I Результаты обследования:

1. Территории, прилегающей к зданию (участка): структурного подразделения «Детский сад Аленушка» государственного бюджетного общеобразовательного учреждения Самарской области средней общеобразовательной школы имени Героя Советского Союза Михаила Кузьмича Овсянникова с.Исаклы муниципального района Исаклинский Самарской области
2. Российская Федерация, Самарская область, Исаклинский район, с. Исаклы, ул. Первомайская д.2, тел. 8(84654) 2-18-99 ; E-mail: bashkirova_ev@mail.ru

Фото № 11 Тамбур

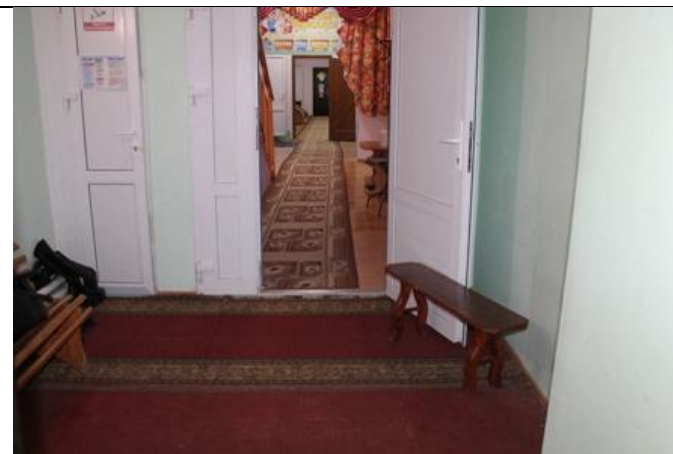
2.5.	Тамбур	есть	5	11	<p>Тамбур глубина 2,4 м., ширина 2,78 м.; - пол выложен плиткой имеется антискользящее покрытие (пол скользкий при намокании); - отсутствует тактильная предупреждающая информация перед дверным проёмом; - ширина двери 1,24 м.; шир. одной створки 0,9 м; - ширина второй створки 0,34 м; - высота порога 1 см.; - доводчик отрегулирован; - дверные наличники (края дверного полотна) не выделены контрастным цветом; - установлена ненормативная ручка.</p>	<p>К, О, С, Г, У</p>	<p>- глубина тамбуров и тамбур-шлюзов при прямом движении и одностороннем открывании дверей должна быть не менее 2,45 м. при ширине не менее 1,60 м. СП 59. 13330.2016 п. 6.1.8; - глубина тамбуров и тамбур-шлюзов при последовательном расположении навесных дверей должна обеспечивать минимальное свободное пространство не менее 1,4 м. плюс ширина двери, открывающаяся внутрь междверного пространства СП 59. 13330. 2016 п. 6.1.8; - ширина входных дверей принимается не менее 0,9 м. СП 59. 13330. 2016 п. 6.1.5; - поверхности покрытий тамбуров должны быть твердыми, не допускать скольжения при намокании СП 59.13330.2016 п. 6.1.4; - отрегулировать доводчик, обеспечив открывание двери без усилий (19,5 Нм), обеспечивающее задержку автоматического закрывания дверей, продолжительностью не менее 5 секунд СП 59.13330.2012 п. 5.1.6, согласно п.41 Постановления Правительства РФ от 26.12.2014 года №1521 (с изменениями на 07.12.2016 г.);</p>	<p>Ремонт, ТСП, Орг.</p>

<p>- нанести контрастный цвет по периметру двери (дверные наличники или края дверного полотна и ручки рекомендуется окрашивать в отличные от дверного полотна контрастные цвета);</p> <p>- нанести контрастную маркировку на двери (на прозрачных полотнах дверей и ограждениях (перегородках) следует предусматривать яркую контрастную маркировку в форме прямоугольника высотой не менее 0,1 м и шириной не менее 0,2 м или в форме круга диаметром от 0,1 до 0,2 м. Расположение контрастной маркировки предусматривается на двух уровнях: 0,9-1,0 м и 1,3-1,4 м)</p> <p>СП 59.13330.2016 п. 6.1.6; - занижить порог до нормативного значения 0,014 м.</p> <p>СП 59.13330.2016 п. 6.1.5;</p> <p>- следует применять дверные ручки, запоры, задвижки и другие приборы открывания и закрывания дверей, которые должны иметь форму, позволяющую инвалиду управлять ими одной рукой и не требующую применения слишком больших усилий или значительных поворотов руки в запястье. Целесообразно ориентироваться на применение легко управляемых приборов и механизмов, а также С- и П-образных ручек СП 59.13330.2016 п. 6.4.3;</p> <p>- разместить тактильные предупреждающие перед входной дверью.</p>

Фото № 37 Туалетная комната 1этаж (для детей с ОВЗ)

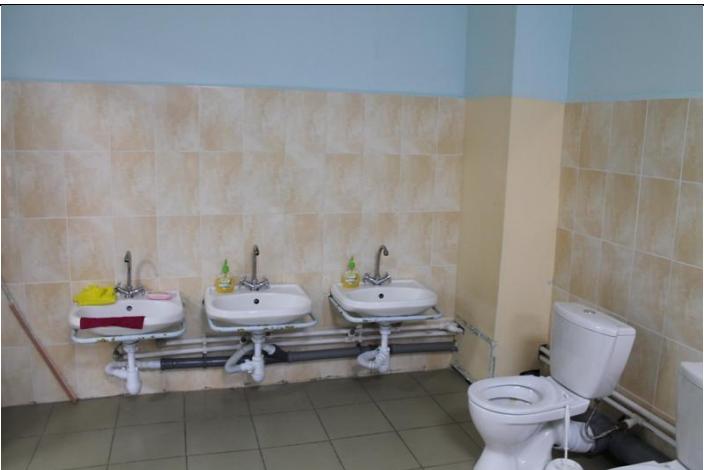
5.1.	Санитарно-гигиенические помещения	есть	19-25	34-45	1 этаж Санузел для персонала - отсутствует оборудованное санитарно-гигиеническое помещение для МГН; - смеситель с раздельным управлением горячей и холодной водой; - отсутствует кнопка (SOS) вызова персонала рядом с унитазом;	К,О,С	Оборудовать санитарно - гигиеническое помещение для МГН: - ширина не менее - 1,65 м., глубина – 2,2 м., ширина двери - 0,9 м., порог не более 0,014 мм.; - универсальная кабина: ширина – 2,2 м., глубина – 2,25 м. СП 59. 13330. 2016 п. 6.3.3; - один из писсуаров следует располагать на высоте от пола не более 0,4 м или применять писсуар вертикальной формы СП 59. 13330. 2016 п. 6.3.3;	Ремонт ТСР, Орг.

<ul style="list-style-type: none"> - отсутствуют дублирующие информационные таблички; - бочок унитаза не закреплен; отсутствует зеркало; - отсутствуют поручни рядом с унитазом; - отсутствует специально выделенный писсуар; - отсутствуют крючки для одежды и костылей; - отсутствуют опорные поручни вокруг раковины. <p>Туалет для воспитанников</p> <ul style="list-style-type: none"> - отсутствует оборудованное санитарно-гигиеническое помещение для МГН; - смеситель с раздельным управлением горячей и холодной водой; - отсутствует кнопка (SOS) вызова персонала рядом с унитазом; - отсутствуют дублирующие информационные таблички; - бочок унитаза не 	<ul style="list-style-type: none"> - свободное пространство диаметром 1,4 м. для разворота кресла-коляски; - предусмотреть рядом с унитазом пространство не менее 0,8 м. для размещения кресла-коляски; - закрепить при помощи прокладок из прочного материала бочок унитаза к стене, для возможности использования его в качестве опоры для спины СП 59.13330. 2016 п. 6.3.3; - заменить кнопку смыва унитаза на кнопку выпуклой формы нажимного действия, с возможностью нажатия на нее любой частью тела или конечности; - смонтировать между унитазом и ближайшей стеной опорный поручень с креплением к полу и стене и откидной опорный поручень с другой стороны; - установить по периметру туалета, в разрывах между санитарными приборами опорные поручни с креплением к полу и стене; - разместить на высоте 0,8 м, на стене возле унитаза крючки для одежды, костылей и других принадлежностей (крючки разместить таким образом, чтобы была возможность дотянуться до них сидя на унитазе); - разместить на стене рядом с унитазом образом, чтобы у МГН была возможность воспользоваться им без посторонней помощи; - разместить на стене, расположенной слева от входа зеркало высотой не

5.3.	Общие требования к зоне					<p>Во всех зданиях, где имеются санитарно-бытовые помещения, должны быть предусмотрены специально оборудованные для МГН места в раздевальных, универсальные кабины в уборных и душевых, ванных. СП 59.13330.2016 п. 6.3.1</p> <p>При этом должна обеспечиваться доступность уборных общего пользования для людей с нарушением зрения СП 59. 13330.2016 п. 6.3.1.</p> <p>В доступных кабинах (душевых, ванных) и универсальных кабинах уборных следует применять водопроводные краны с рычажной рукояткой и термостатом, а при возможности – с автоматическими и сенсорными кранами бесконтактного типа. Применение кранов с отдельным управлением горячей и</p>

<p>холодной водой не допускается СП 59 13330.2016 п. 6.3.9.</p> <p>У дверей блоков санитарно-бытовых помещений включающих доступные универсальные кабины уборной следует предусматривать (со стороны ручки) информационные таблички помещений (выполненные рельефно-графическим и рельефно-точечным способом), расположенные на высоте от 1,2 до 1,6 м. от уровня пола и на расстоянии 0,1 – 0,5 м. от края двери СП 59 13330.2016 п.6.3.6.</p> <p>Назначить приказом сотрудников, ответственных за организацию ситуационной помощи с разработкой должностных инструкций, с проведением обучения правилам оказания ситуационной помощи и инструктажей со всеми сотрудниками</p>

Фото № 47 Коридор 1 этаж

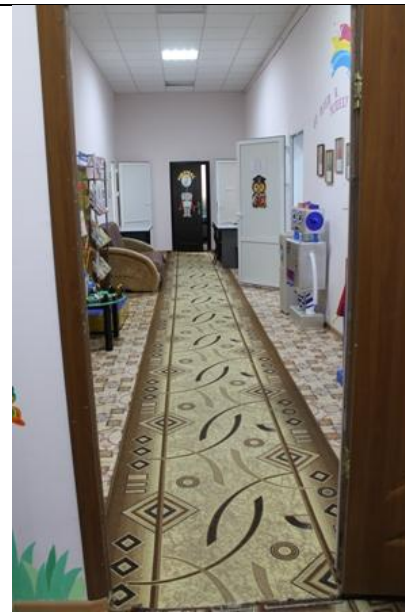
Установить сигнальное устройство у дверей или на дверях (занято/свободно).	
5.2.	Коридоры	нет	16,2 5	46-54	<p>1 этаж - отсутствуют специально выделенные шкафы в раздевалках для МГН.</p> <p>2 этаж - отсутствуют специально выделенные шкафы в раздевалках для МГН.</p>	К,О, С	<p>нумерация шкафов раздевальных должна быть выполнена рельефным шрифтом и на контрастном фоне СП 59.13330.2016 п. 6.5.9; - в помещениях раздевальных при спортивных сооружениях для занимающихся инвалидов следует предусматривать:</p> <ul style="list-style-type: none"> - места для хранения кресел-колясок; - индивидуальные кабины из расчета по одной кабине на трех одновременно занимающихся инвалидов, пользующихся креслами-колясками; - индивидуальные шкафы (не менее двух), в том числе для хранения костылей и протезов; - скамью длиной не менее 0,8 м, шириной не менее 0,7 м и высотой от пола 0,5 м к индивидуальному шкафу для инвалидов. Вокруг скамьи должно быть обеспечено свободное пространство для подъезда кресла-коляски. При невозможности устройства островной скамьи следует предусматривать вдоль одной из стен установку скамьи размерами не менее 0,6х0,8 м. СП 59.13330.2016 п. 8.5.11; - в гардеробных следует применять для инвалидов единый шкаф для уличной и спортивной одежды следующих 	Ремонт ТСР, Орг.

<p>размеров: высота - не менее 1,3 м и не более 1,7 м, глубина - 0,4 м при ширине 0,8 м в чистоте.</p> <p>Индивидуальные шкафы для хранения одежды инвалидов, пользующихся креслом-коляской в раздевальных спортзалов, следует располагать в нижнем ярусе, высотой не более 1,3 м от пола. При открытом способе хранения спортивной одежды крючки в раздевальных должны устанавливаться на той же высоте СП 59.13330.2016 п. 8.5.14</p>
